DOSSIER DE DEMANDE
D'AUTORISATION D'EXPLOITER ICPE

**MÉMOIRE DU PORTEUR DE PROJET
EN RÉPONSE À L'AVIS DE L'AUTORITÉ ENVIRONNEMENTALE**

L'autorité administrative de l'Etat compétente en matière d'environnement désignée par la réglementation, dite « Autorité Environnementale » a émis un avis le 25 mars 2015 portant sur ce dossier. L'autorité environnementale conclut que le projet a fait l'objet d'une étude d'impact de qualité satisfaisante qui aborde de façon pertinente les enjeux environnementaux, les impacts du projet et les mesures d'évitement, de réduction et d'accompagnement associées et qui permet de s'assurer d'une bonne prise en compte de l'environnement.

Carte 10. Localisation des 3 projets éoliens (fond IGN)

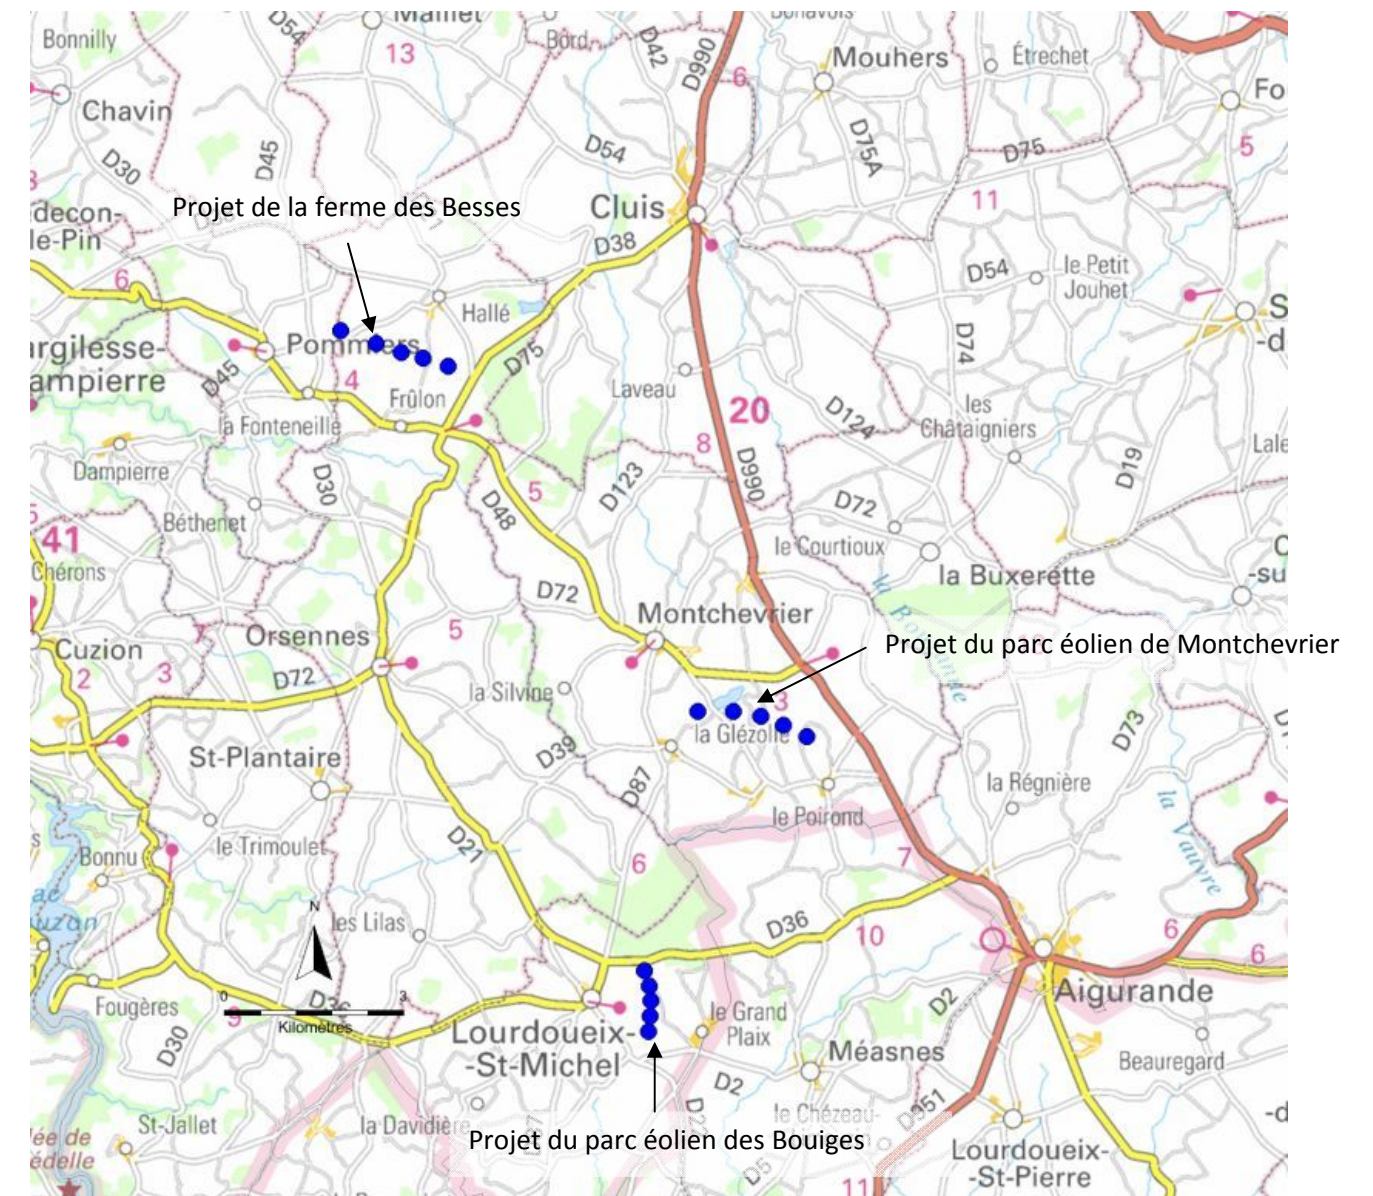
« L'étude d'impact ne traite cependant pas des impacts cumulés possibles avec un autre projet éolien (parc éolien des Bouiges à Lourdoueix-Saint-Michel, situé à 4 kilomètres du projet, au Sud du Bois de Grammont), qui a fait l'objet d'un avis de l'autorité environnementale en date du 25 juin 2014. »

Au moment du dépôt des demandes d'autorisation pour le projet de Montchevrier le 27 décembre 2013, un seul projet éolien était en instruction dans un rayon de 15 km : la ferme éolienne des Besses (5 éoliennes), située sur la commune d'Orsennes, à 7 km au Nord-Ouest (avis de l'autorité environnementale du 16 septembre 2013).

Voici ci-dessous une carte permettant de localiser les 3 projets de Montchevrier, des Besses (à Orsennes) et des Bouiges (à Lourdoueix-Saint-Michel).

L'étude d'impact du projet éolien de Montchevrier a donc été déposée 6 mois avant l'émission de l'avis de l'autorité environnementale du projet éolien des Bouiges à Lourdoueix-Saint-Michel (5 éoliennes, avis de l'autorité environnementale du 25/06/2014). Ceci explique pourquoi les effets cumulés avec ce projet n'ont pas été pris en compte.

Carte 12. risques de remontées de nappe phréatique (source : www.inondationsnappes.fr)

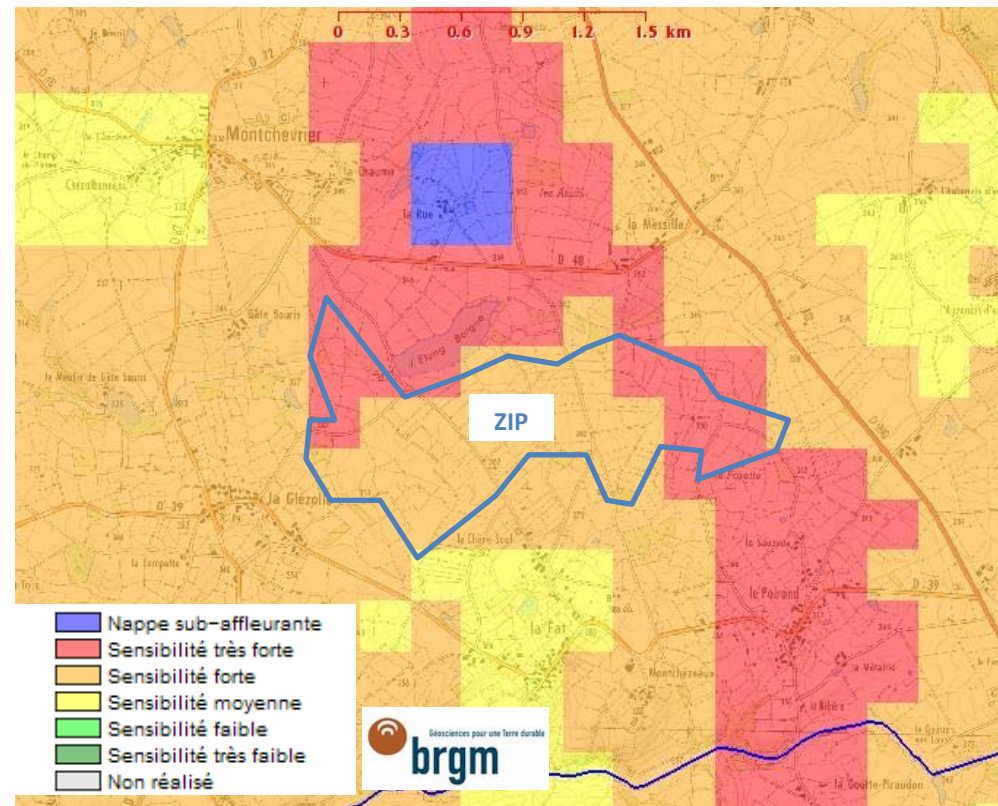
« La cartographie relative aux risques de remontée de nappes (étude d'impact p. 37) est erronée dans la mesure où elle correspond au domaine « sédimentaire » alors que l'emprise du projet appartient au domaine « de socle » comme l'ensemble du massif central. »

Le paragraphe 3.3.8.1 de la page 37 de l'étude d'impact est modifié avec les informations suivantes.

La zone d'implantation potentielle du projet est concernée par une sensibilité forte à très forte au risque de remontée de nappe phréatique (cf. carte ci-après).
